TRANSPORDIAMET

**Pääsukese kinnistu
projekteerimistingimuste eelnõu
kooskõlastamine märkustega**

Olete esitanud meile kooskõlastamiseks Võru maakonna Võru valla Roosisaare küla Pääsukese kinnistu projekteerimistingimuste eelnõu (menetlus nr 482191, EHR kood nr 121438748).

Riigitee nr 25216 km 6,915 ristumiskoha ehitamise nõuded

Joonis 1. Riigitee nr 25216 km 6,915, väljavõte Maa-ameti geoportaalist

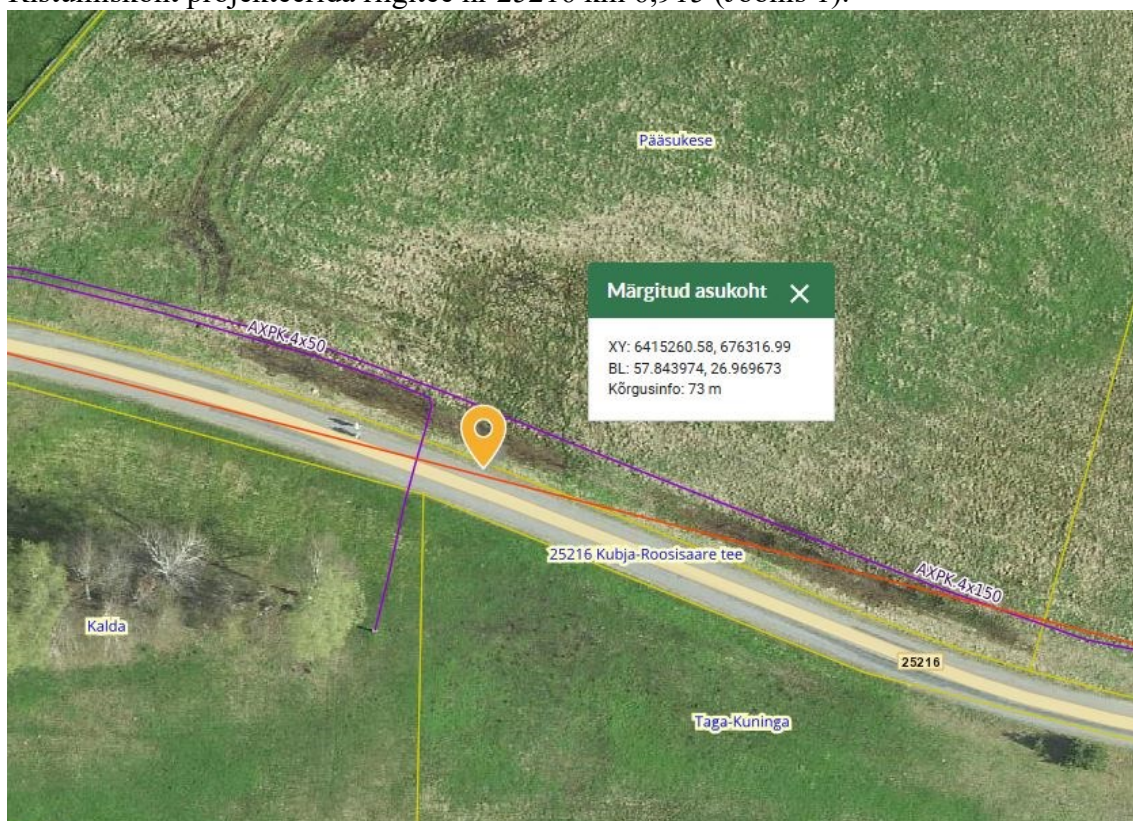
1. Ristumiskoht projekteerida riigitee nr 25216 km 6,915 (Joonis 1).

Joonis 2. Ristumiskoha pikikaldete kujundamine

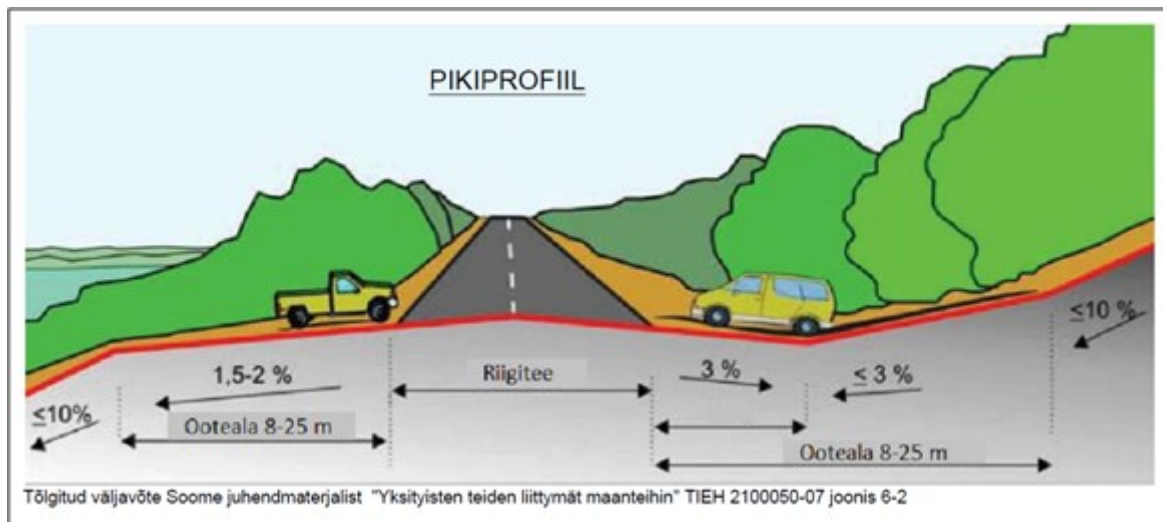
- 8.2. Mõõdistada minimaalselt 20 m raadiuses riigitee teljest kavandatava ristumiskoha asukohal.
- 8.3. Mõõdistusala ja uuringud peavad olema piisavad projekti koostamiseks ja kontrollimiseks.
- 8.4. Projekti kooskõlastamiseks esitamise hetkel peab olema geodeetilise mõõdistuse sh kooskõlastuste vanus kuni üks aasta.
9. Ristumiskoha plaanilahenduse koostamisel lähtuda meie [tüüpjoonise I](#) põhimõtetest. Pöörderaadiused määrata liikluskoosseisu kõige ebasoodsama sõiduki pöördekoridoride järgi. Kujutada pöördekoridoreid joonistel.
10. Ristumiskoht projekteerida riigiteega võimalikult täisnurga all. Ristumiskoha pikikalded määrata vastavalt alltoodud joonise põhimõtetele arvestusega, et riigitee alusele maale sademevee juhtimine ei ole lubatud.
